INFORME TÉCNICO N° 075-2024/RHAT

Asunto : Autorización de ejecución de obras en fuente natural de agua o infraestructura hidráulica pública multisectorial

Tengo el agrado de dirigirme a usted con relación al documento de la referencia, presentado por Pablo Gustavo Pascuttini representante legal Lima Expresa SAC, quien solicita autorización de ejecución de obras en fuente natural de agua o infraestructura hidráulica pública multisectorial del proyecto «Trabajo de mantenimiento y limpieza del cauce del río Rímac – Sección 2 y 3 – Proyecto Lima Expresa». Al respecto, informo lo siguiente:

Figura 01: Plano en planta
 Km 18+600 al 17+740

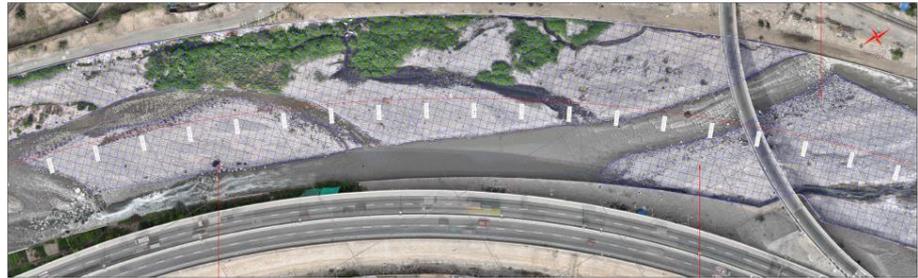
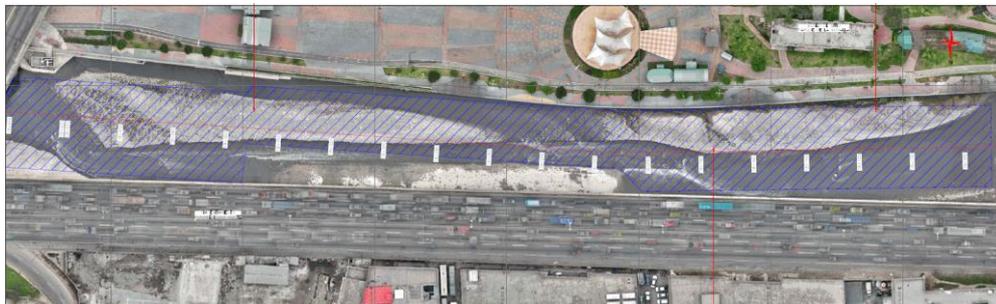
- 2.7.1. Observación 01:** «Se tiene 08 vistas fotográficas en el cual no se describen su ubicación y no describe que trabajo se realizara en cada una. En ese contexto, presentar un plano que muestre la ubicación de los tramos a intervenir en una escala adecuada, junto un cuadro que incluya las coordenadas UTM datum WGS-84 del punto de inicio y final por cada tramo a intervenir. Además, describir en cada tramo los trabajos que se realizarán según su objetivo de proyecto».

En los planos con código CR00-004-MT-DW-0782, 783, 790, 791, 792, 793, 794, 795, 796, 797, 798 y 804, en zona achuradas describe que se realizará conformación y reacomodo de material de río, área de desbroce de vegetación alta, riesgos de erosión de superficie, el muro a recrecer, resane de cangrejeras, fisuras, rehabilitación de enrocado con mortero y protección

con enrocado proyectado entre el tramo de inicio y final. Cabe señalar que los trabajos de mantenimiento y limpieza del cauce del río Rímac se divide en dos etapas de inspección y evaluación de la estructura de la concesión y la ejecución de la obra de mantenimiento del cauce de los cuales comprende el reacomodo del material y limpieza en función de la conservación de la infraestructura de la concesión. Además, recrecimiento de muros y reparación de enrocados. **Se ha subsanado la observación 01.**

Figura 03. Detalles de recrecimiento de muros

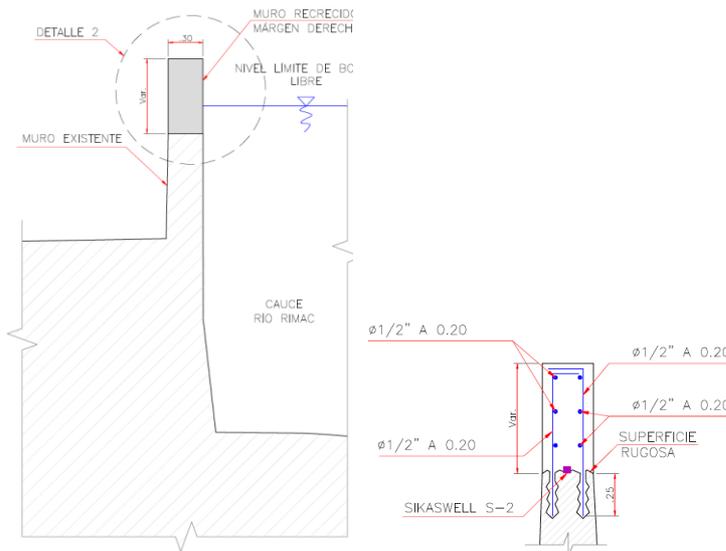
2.7.2. Observación 02. «Para los trabajos de mantenimiento de taludes, no se detalla la propuesta de enrocado descrita en su proyecto. Además, en relación con los cinco (05) estabilizadores, se menciona que esta vulnerable a una erosión, pero no presenta una propuesta de diseño para abordar este problema. También se indica que se realizará un acceso en el sector

Huascarán, sin mencionar si se prevé una propuesta de mantenimiento posterior a la intervención. Finalmente, se menciona la limpieza del cauce del río Rímac, pero no se detalla el ancho del lecho del río Rímac y longitud y profundidad que serán intervenidos. Al respecto, Presentar detalles de planos de diseños recrecimiento de muros y reparación de enrocados, el acceso que se intervendrá y diseños de estructura propuesta en los 05 estabilizadores que se encuentra vulnerables a una erosión».

Se indica en referencia a la etapa 1 realizarán la inspección técnica y monitoreo de las estructuras y se tiene previsto ejecutar inspecciones en el sector de Huascarán, para verificar el estado de los enrocados de la margen izquierda ubicadas aguas arriba del puente del Ejercito, para lo cual se puede acceder al cauce desde un acceso existente ubicado aguas abajo del puente Santa Rosa y se presenta como detalle los planos descritos en el ítem 27.2. En ese sentido, **se ha subsanado la observación 02.**
